Keuringsverslag van een elektrische laagspanning- en zeer lage spanningsinstallatie

NIET CONFORM

Datum keuring: 28/10/2025

Straatnaam Sterrebeeldlaan
Huisnummer 7
Busnummer
Postcode 3090
Gemeente OVERIJSE
Land België

Afbeelding schakel- en verdeelbord:

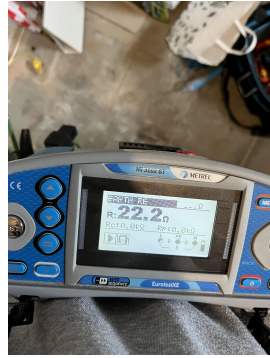
- 15.01 De aanduiding van de stroomkringen en/of apparatuur, aansluitklemmen, enz dient aangebracht of vervolledigd te worden. (Boek 1 Onderafdeling 3.1.3.1. en 3.1.3.3.A. en 5.1.6.1)

- 15.02 Elke elementaire stroombaan moet met een hoofdletter aangeduid worden. Elk lichtpunt, contactdoos, moeten genummerd worden in volgorde gezien vanaf de beschermingsinrichting tegen overstroom. (Boek 1 onderafdeling 3.1.2.1.)

- 16.01 De differentieelschakelaar aan het begin van de huishoudelijke installatie is niet verzegelbaar. (Boek 1 Onderafdeling 4.2.4.3.)
- 18.17 De niet-gebruikte leidingen verwijderen of aan de uiteinden te isoleren. (Boek 1 Onderafdeling 4.2.3.3.b)
